Uitleg

Afbeelding 2: Bepaling hoek Beta zonder aanpassing

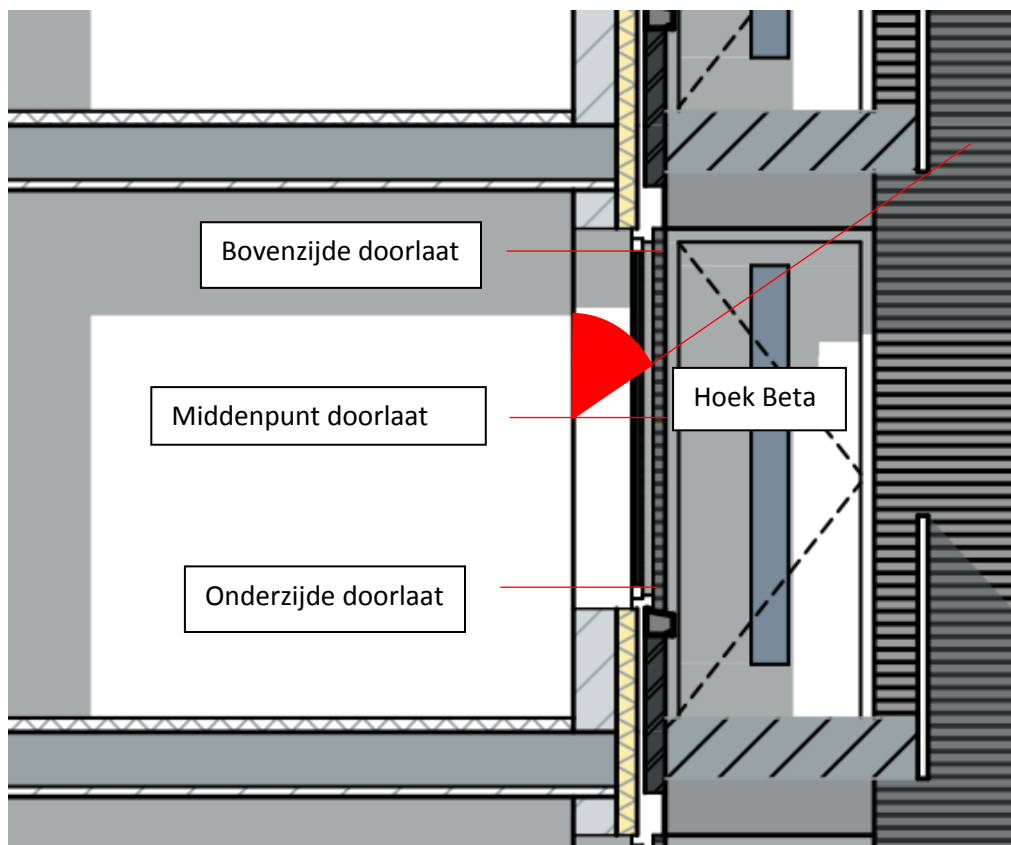
In plaats van de volledige hoogte van de opening is bij de berekeningen aan de binnenzijde van Plaza West het bovenste deel van de glasopening niet meegenomen. Hierdoor ligt de bovenzijde van de doorlaat en ook het middenpunt van de doorlaat lager. Dit heeft een gunstig effect op de Beta-hoek die berekend wordt (dit is te zien in de doorsnede-afbeeldingen, afbeelding 2 en 3). Er kan echter in dit geval ook maar worden uitgegaan van een kleinere netto daglichtopening, zoals te zien in het aanzicht (afbeelding 1).

Er wordt als het ware fictief van uitgegaan dat de opening kleiner (lager) is dan deze in werkelijkheid is.
